# 高性能容器(HIC)の長期健全性確認について

2018年3月23日

# 高性能容器(HIC)の長期健全性確認に係る コメント回答

## コメント1

#### スラリー採取方法

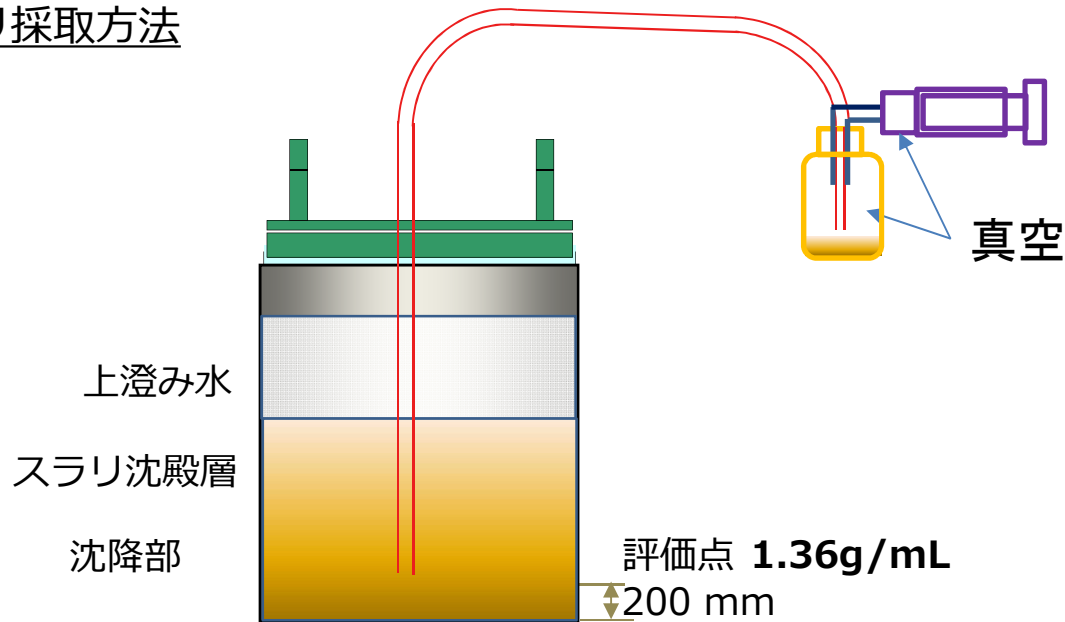
線源強度を決めるために採取したスラリーについて、以下を説明すること。

### ①スラリー採取方法、取得データ

#### ①採取方法、取得データについて

HIC内にチューブを挿入し、底部のスラリーを吸引により採取。採取したスラリーの重量を測定し、密度を算出。

複数のHICに対し、評価点の密度が1.23~1.36g/mLであることを確認。

表：炭酸塩スラリーの温度測定結果

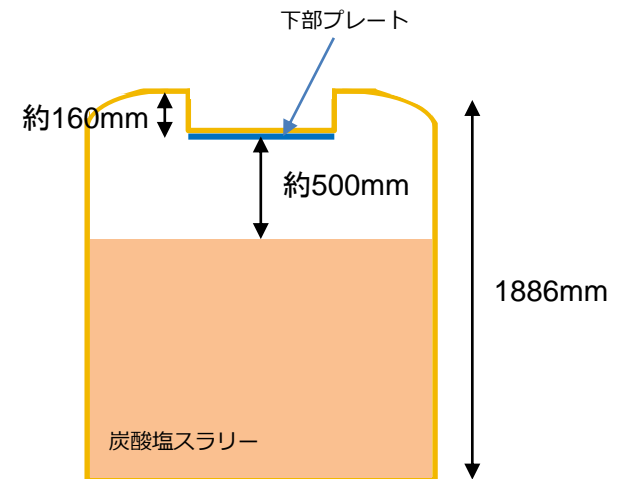
(1) 下層部に炭酸塩スラリーが沈殿した場合、スラリー中の崩壊に伴う発熱が上部の水で除熱出来るのか。

<回答1>

- 過去に、特に放射能濃度が高い17基のHICの内の1基に対して、水温測定を実施。
- 測定の結果は以下の通りであり、有意な温度上昇は認められていない。
- 従って、HIC内の炭酸塩スラリーは現保管方法で除熱できていると判断している。

測定位置※	温度
500mm(水面付近)	13.2°C
1000mm	14.1°C
1500mm	14.0°C
底面付近	14.1°C

全体図

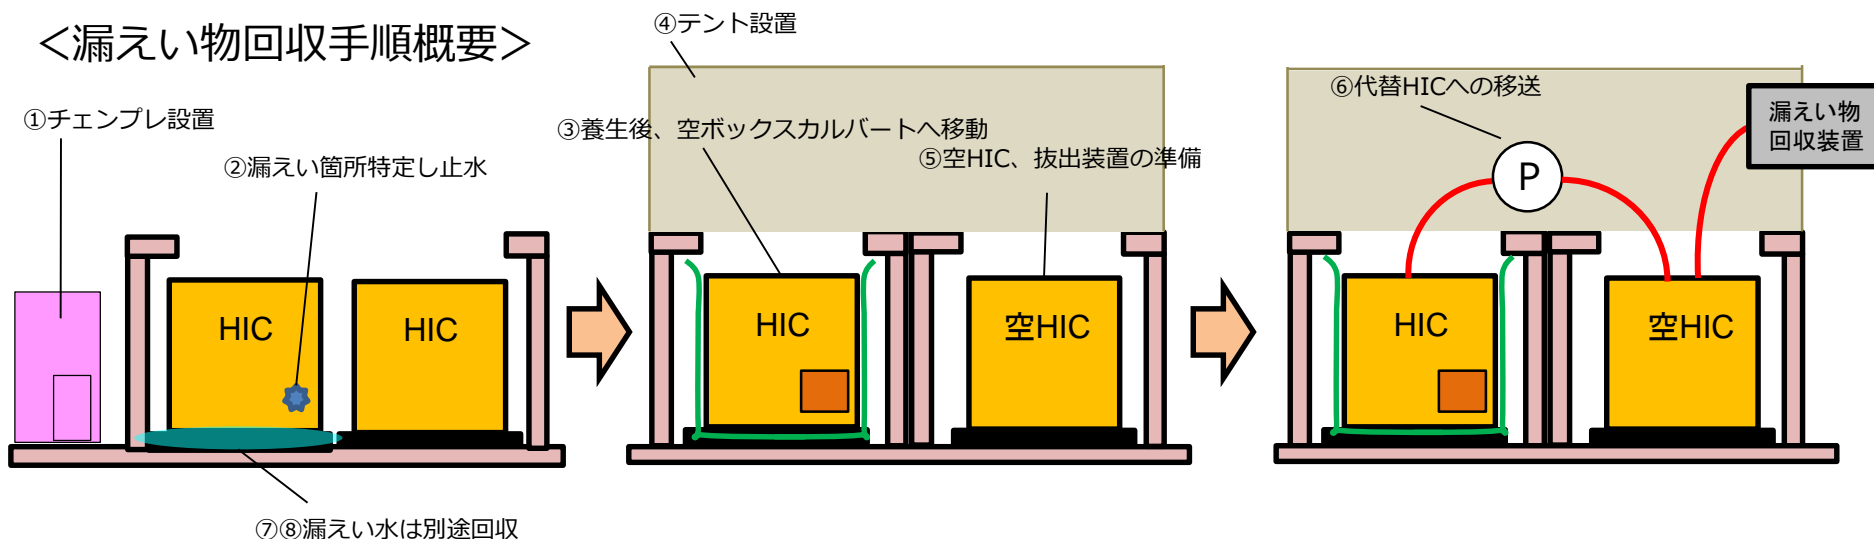
- 漏えい発生時の対応については大漏えいを想定した手順となっているが、 微少漏えいの段階で検知できれば、早期に対策を講じることができると考えられることから、 その必要性も含めて微小漏えい時の対応手順を検討すること。

- 特に放射能濃度が高い17基のHICの内の1基を保管していたボックスカルバート内の防水塗装の健全性について、目視による塗布面の劣化状況確認および散水による壁面・床面の防水性能の確認を実施した。
- その結果、塗膜の劣化は確認されず、防水性も健在であった。（下図参照）
- 防水塗装はHIC 2 基の全量漏えいを想定した高さまで実施しており、万が一HICからの微小漏えいが発生しても漏えい物はボックスカルバート内に留まり、ボックスカルバート内で処理が可能である。

### 吊上げHICの底面温度測定結果

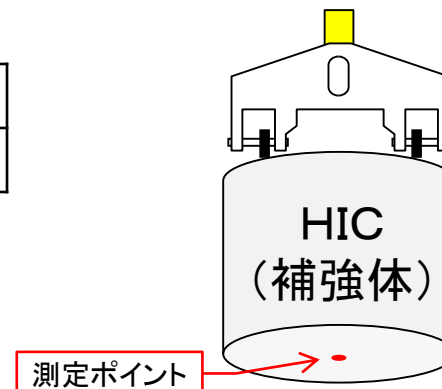
- 前回面談時にスラリーを採取する際に沈殿層の下部が固くなっている状況が確認されているとの説明あったが、当初想定していなかった状況であることから、 慎重に確認する必要があるとされており、 熱計算や温度測定など、安全な方法での確認について検討すること。

- スラリーを採取する際に沈殿槽の下部が固くなっている状況が確認されており、放射能濃度が高いと想定される沈殿槽下部の温度が上昇している恐れがあることから、特に放射能濃度が高いと想定されるHIC17基のうち1基を補強体ごと吊り上げ、放射温度計で補強体表面の底面温度測定を実施した。
  - 測定結果、底面温度は約28℃であった。
- 過去に実施したHIC温度評価結果（実施計画Ⅱ-2-16）より、補強体表面とHIC内表面の温度差は約1℃となることから、本測定に基づくHIC内表面の温度は約29℃と推定。
- HIC容器設計温度76.6℃> 推定温度約29℃であり、健全性に問題はないものとする。

測定位置	温度
補強体表面の底面	28.1℃
